海水温度7日間移動平均基準の見直し

熱交換器概略図

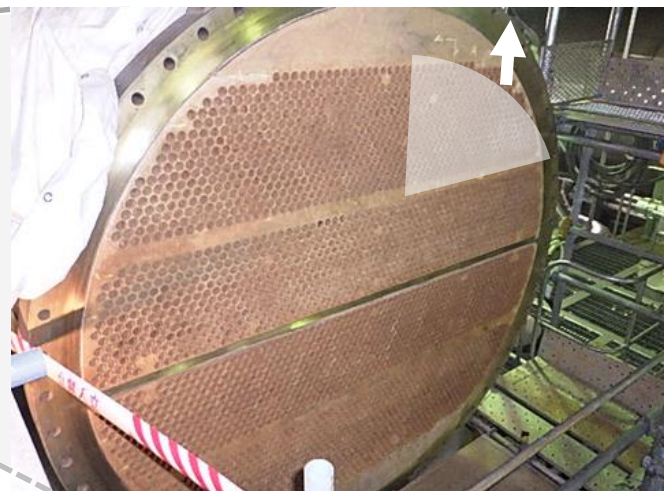
- 安全対策設備等の冷却に使用している熱交換器は、大きな筒の中に多数の伝熱管を通し、その中を流れる冷たい水が、その周りを通る温かい水に伝熱管を介して触れることで、熱交換が行われる仕組み
- 仮に伝熱管の一部が劣化等によって使用不可となった場合、必要とされる性能が満足する範囲で、当該伝熱管に栓（閉止）を施し、使用を継続することができる
(閉止した伝熱管は熱交換が行われない)
- 当初の解析では、5%の伝熱管に閉止をする想定で評価を行っていたが、実際の運用では閉止をすることはなく、熱交換器の性能低下を含める必要がないことを確認
(仮に伝熱管が劣化した場合は、当該伝熱管を交換)
- この実態に合わせた解析の結果、海水温度7日間移動平均基準を**31.0℃から32.9℃に見直し**
